PWR1次系ステンレス鋼配管粒界割れの 知見拡充に関する検討状況について

原子力エネルギー協議会
(ATENA)

2022年 6月 24日

亀裂性状の差異

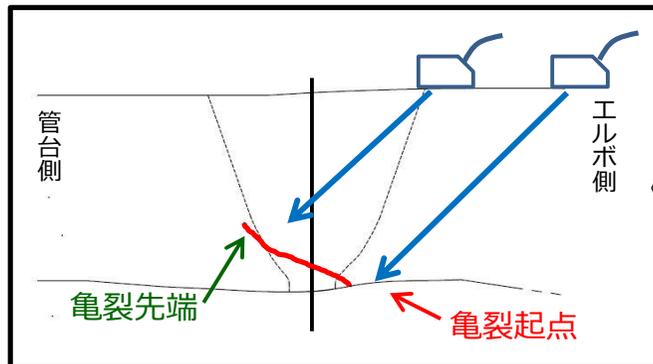
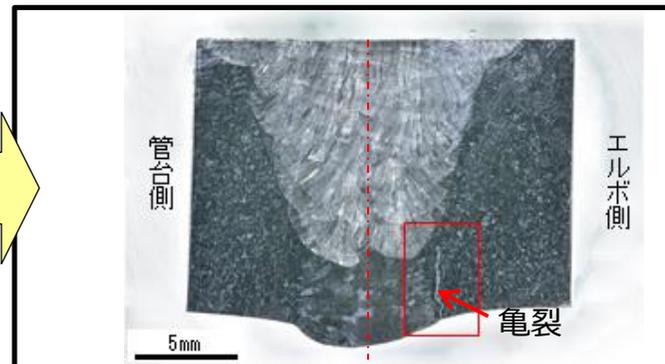
- 超音波探傷検査による非破壊試験で、亀裂の深さについては適切に評価。
- 亀裂はエルボ側から管台側の方向に溶接部を進展していると推定したが、破壊調査の結果、亀裂はエルボ側母材の溶接部境界で板厚方向に進展していた

⇒ **ATENAとして、亀裂性状の誤認に対する検討が必要であると認識。**

現地フェーズドアレイUTでは、亀裂はエルボ側から管台側の方向に進展していると推定

破壊調査の結果、亀裂は板厚方向に進展していた

現地フェーズドアレイUT結果(Bスコープから性状評価)

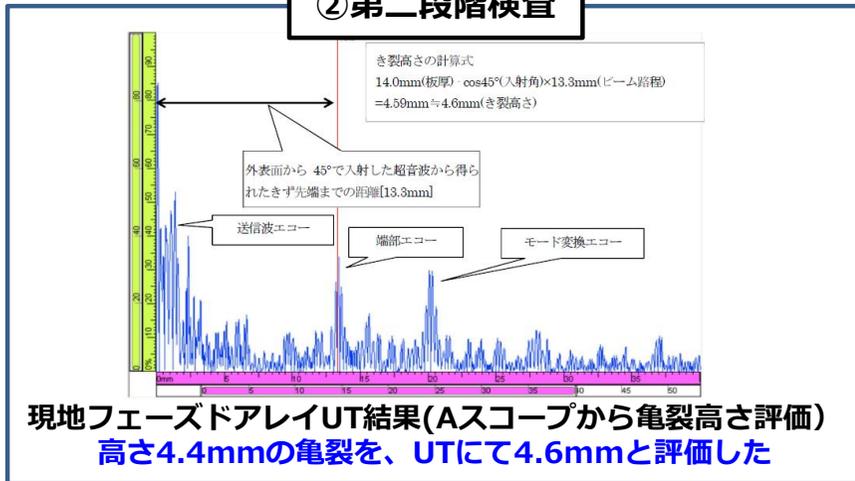
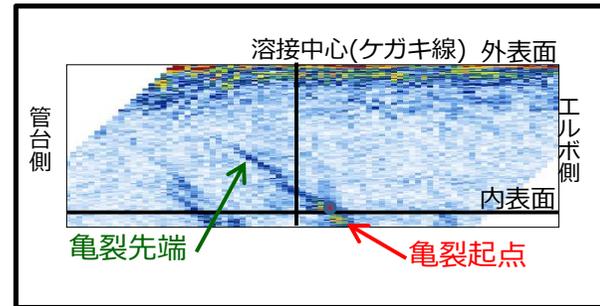
- 第一段階検査にて、亀裂からのエコーを検出。
- 第二段階検査（現地フェーズドアレイUT）にて、亀裂高さ4.6mmと評価。なおこの段階ではAスコープによる亀裂高さのみ報告し、亀裂は板厚方向に進展しているとしていた。
- その後、追加調査(Bスコープ)にて亀裂はエルボ側から管台側の方向に進展していると推定。

- ①前後2分割型プローブ → [×] 表層付近に亀裂端部が無いと推定される。
- ④1次クレーピング、モード変換 → [×] 表層付近に亀裂端部が無いと推定される。
- ⑤縦波マトリクスPA → [×] 亀裂の進展方向と超音波の入射方向が平行だと推定される。

⑥横波マトリクスPA → [×] 直射でコーナーエコーが得られないことから、亀裂の起点は管台側になり、亀裂の進展方向は管台側になり、亀裂の進展方向と超音波の入射方向が平行だと推定される。

②2次クレーピング → [×] 亀裂の起点は管台側になり、亀裂の進展方向は管台側になり、亀裂の進展方向と超音波の入射方向が平行だと推定される。

①2探小型垂直 → [×] 亀裂は板厚方向に対し直交する方向の性状ではなく10°(底面からの角度)以上傾いているものと推定される。

追加調査では明確な反射源は検出せず

図③(1) 外表面形状の影響を受けない位置からの探傷

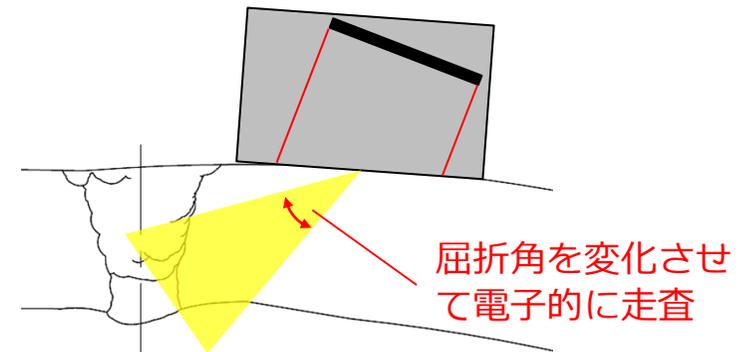
- 超音波集束条件（管軸方向、板厚方向）を複数準備することにより、外表面形状の影響を受けない位置で探傷可能とする（図③(1)参照）。

- 外表面形状の影響を受けない位置で、電子的に超音波ビームの屈折角を変化させるセクタ走査を利用し、任意の屈折角でのBスコープ画像とセクタ画像を組み合わせ、総合的に亀裂性状の評価を行う（図③(2)参照）。

- シミュレーション解析およびモックアップ試験による妥当性検証の結果、以下の対策により亀裂性状を把握できることを確認した。

図3：セクタ走査による探傷(SCC付与モックアップ)

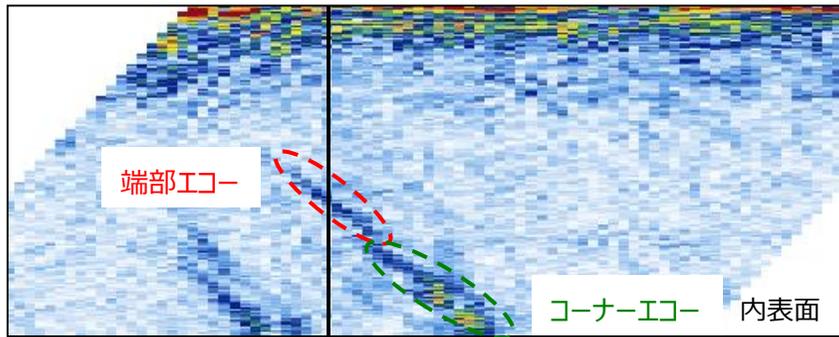
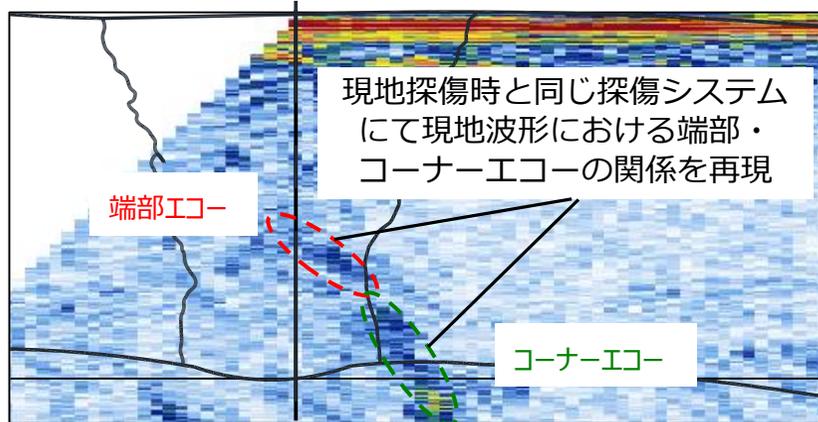
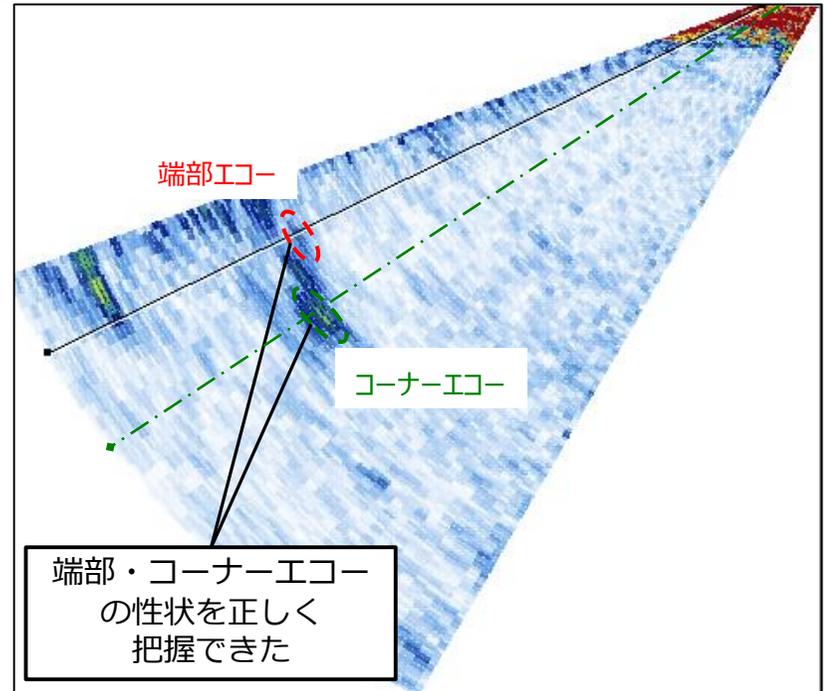
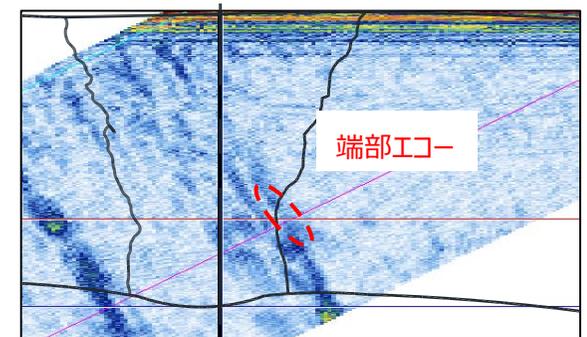
SCC付与モックアップにて、今回の事象の現地波形を再現（図1,2）。その上で、超音波入射条件の見直しを行い、外表面形状の影響が無い探触子位置でセクタ走査によりデータを採取。端部・コーナーエコーの性状を正しく把握できた(図3,4)。

シミュレーションと実機の比較結果

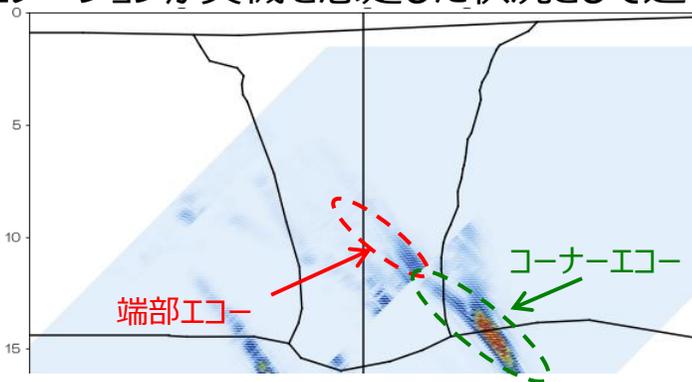
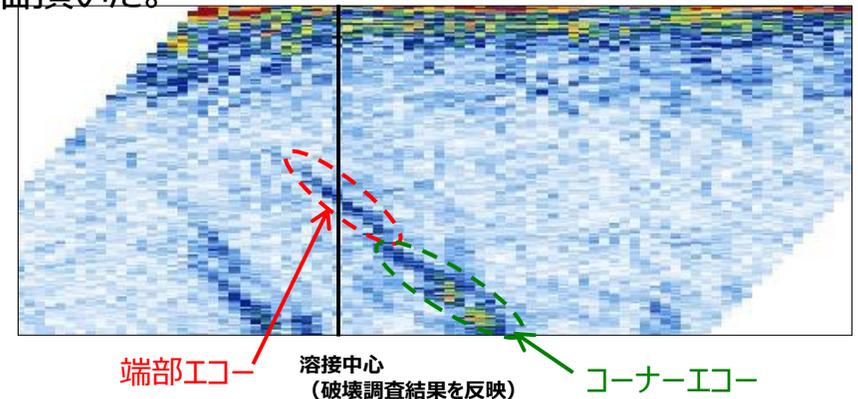
シミュレーションの結果と実機波形の端部・コーナーエコー反射源位置を比較した結果、シミュレーションが実機を想定した状況として適切であると評価頂いた。

SCCを付与したモックアップによる対策の有効性確認

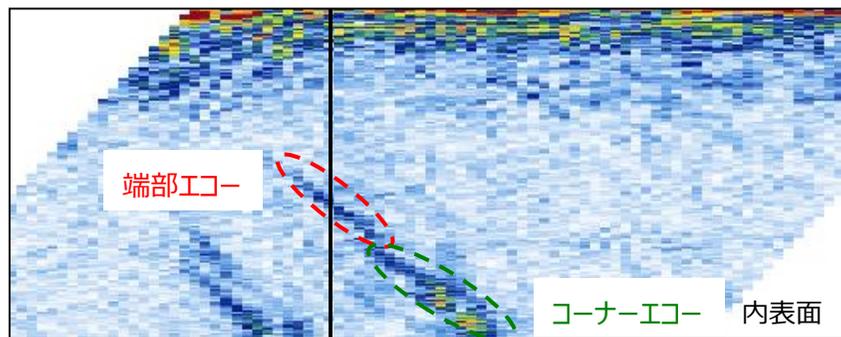
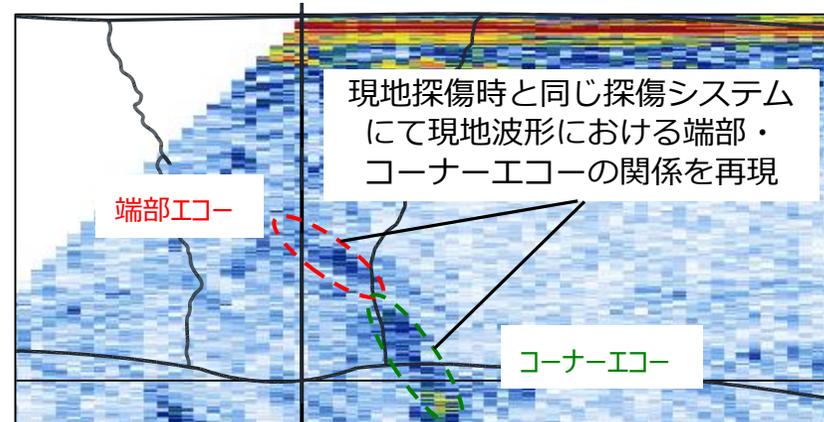
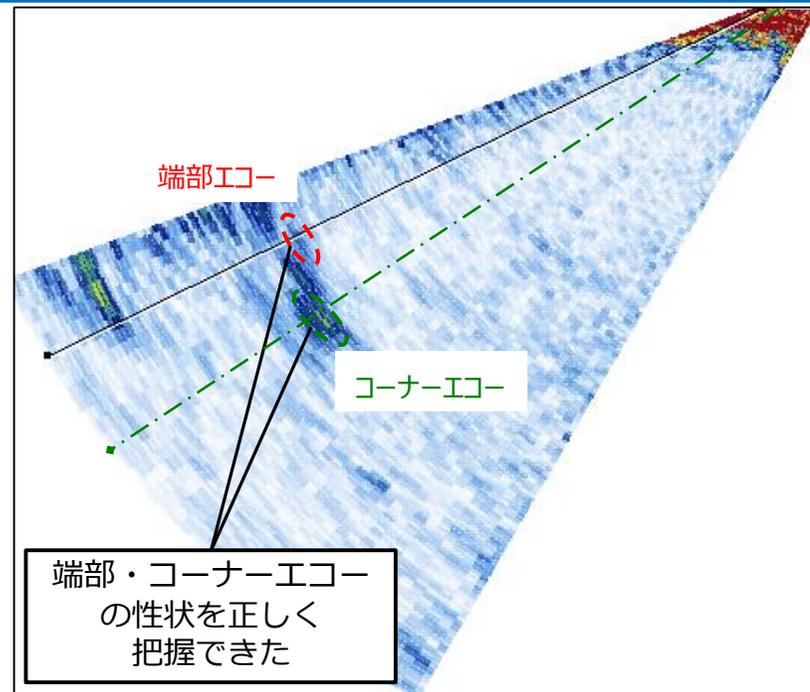
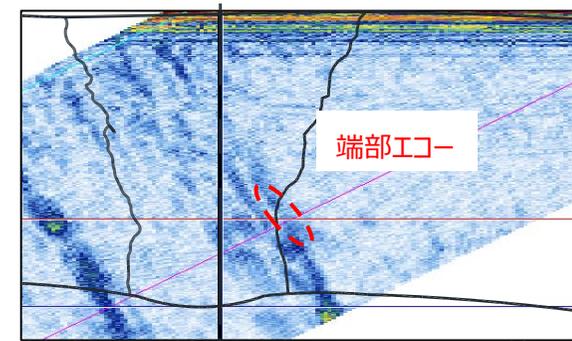
超音波入射条件の見直しを行い、外表面形状の影響が無い探触子位置でセクタ走査によりデータを採取。端部・コーナーエコーの性状を正しく把握できた。

ISI-UTにおけるケガキと破壊調査結果の比較

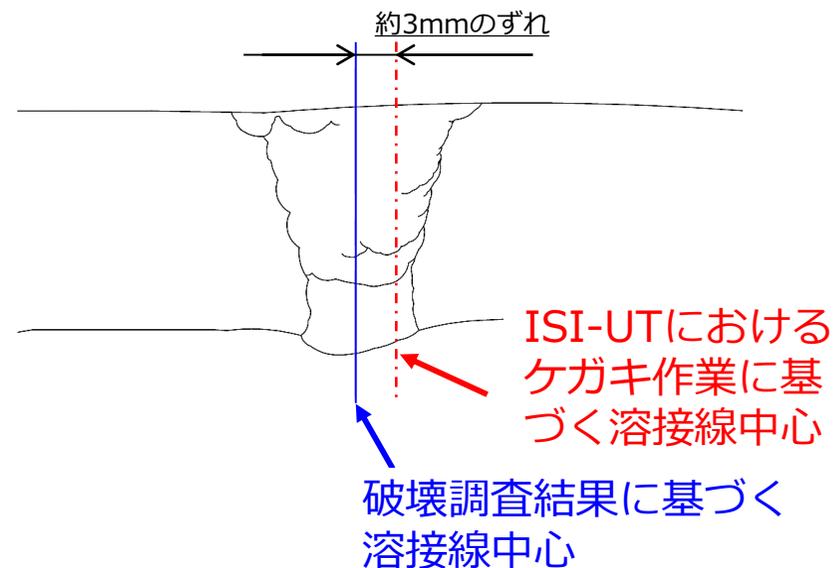
破壊調査による断面形状とISI-UTの亀裂起点位置を重ね合わせた結果、ISI-UTで用いていた溶接中心を示すケガキは、破壊調査結果から得られた溶接中心より約3mmエルボ側にずれていた。
